栗東市監査委員告示第8号

随時監査（工事監査）結果

工事技術調査結果報告書

調査対象工事： 湖南広域消防局中消防署出張所等建設工事（建築工事）

2階南面バルコニー方立、手摺壁

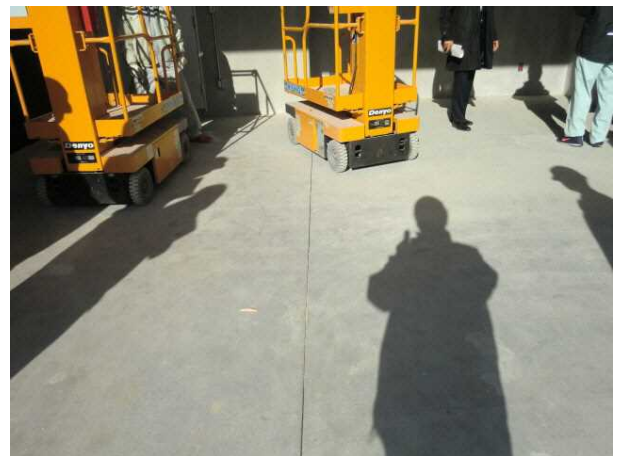
- (1) 外構工事に伴い、鋼板仮囲いを撤去した箇所（北側道路境界）の夜間道路通行者の安全確保のための仮設照明等の設置を検討されることが望ましい。[意見]
- (2) 北面以外にも仮囲いが無い箇所があり、外部からの侵入者、盗難、防犯対策を再確認されることが望ましい。[意見]
- (3) 内部作業空間の明るさ確保、空気清浄確保、残材撤去片付、安全通路に危険注意表示等について、再確認されたい。[意見]
- (4) 1階事務室・作戦室と車庫との間仕切壁開口部の建具（特定防火設備）が引違い戸から両開き戸に変更されている。設計時の市場調査を的確に行うこと。[意見]
- (5) 2階仮眠室の間仕切壁の遮音性能が十分か確認されたい。[意見]
- (6) 車庫土間コンクリートカッター目地の角欠け防止シール充填を検討されたい。[意見]
- (7) 今後は各種工事が輻輳するので、より一層の品質と安全を確保して施工されたい。[意見]
